Veřejná zakázka:
„Rekonstrukce a modernizace DK POKLAD“

DODATEČNÉ INFORMACE K ZADÁVACÍM PODMÍNKÁM

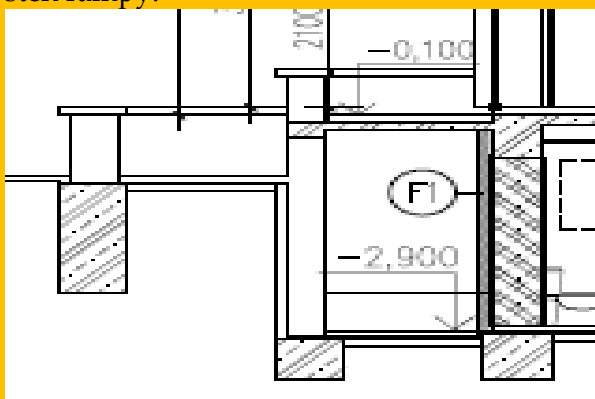
Boční rampa - vstup do 1.PP v části A – na stěnách má být dle legendy místností nová vápenocementová omítka. Z tohoto důvodu je nutno starou omítku otluout. V rozpočtu schází položka pro 100% otlučení vnějších stěn a novou vápenocementovou omítku vnějších stěn rampy.

1. Bude doplněna položka pro 100% otlučení vnější omítky stěn boční rampy?
2. Bude doplněna položka pro novou vápenocementovou omítku vnějších stěn?
3. Pokud jsou ve výkazu rozměry položky pro novou omítku a otlučení stávající vnější omítky stěny rampy, uveďte které.

Zadavatel upřesňuje, že v prostoru boční rampy - vstup do 1. PP v části A - povrchové úpravy stěn jsou plánovány opravy omítek, které jsou započítány v položkách č. 88, 57, 51. Další vápencocementové omítky nebudou do soupisu prací doplňovány.

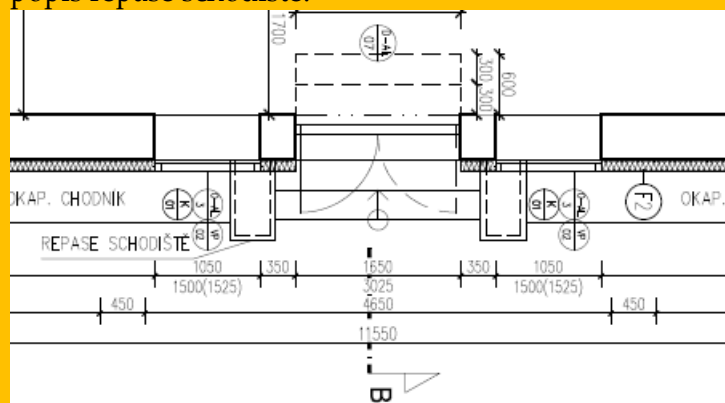
Boční vstup do části C – repase schodiště. V dokumentaci ani technické zprávě jsme nenašli popis repase schodiště.

1. Můžete popsat repasi schodiště?
2. Můžete uvést položky a rozměry, ve kterých jsou řešeny úpravy – repase schodiště?

Zadavatel upřesňuje, že boční vstup do části C - repase schodiště a rampy - není součástí projektové dokumentace. Tyto stavební úpravy nejsou součástí předmětu veřejné zakázky.

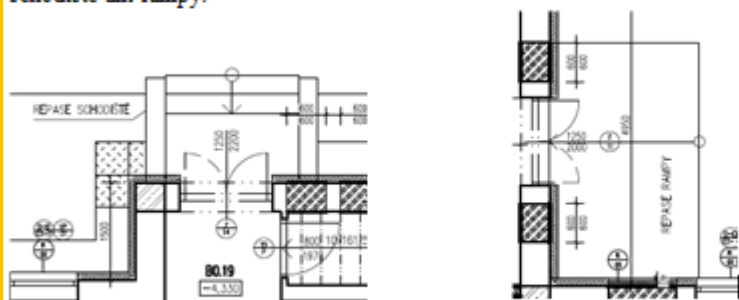
Boční vstupy do části B – v projektové dokumentaci ani technické zprávě není popis repase schodiště ani rampy.

1. Můžete popsat repasi schodiště a rampy?
2. Můžete uvést položky a rozměry, ve kterých jsou řešeny úpravy schodiště a rampy?
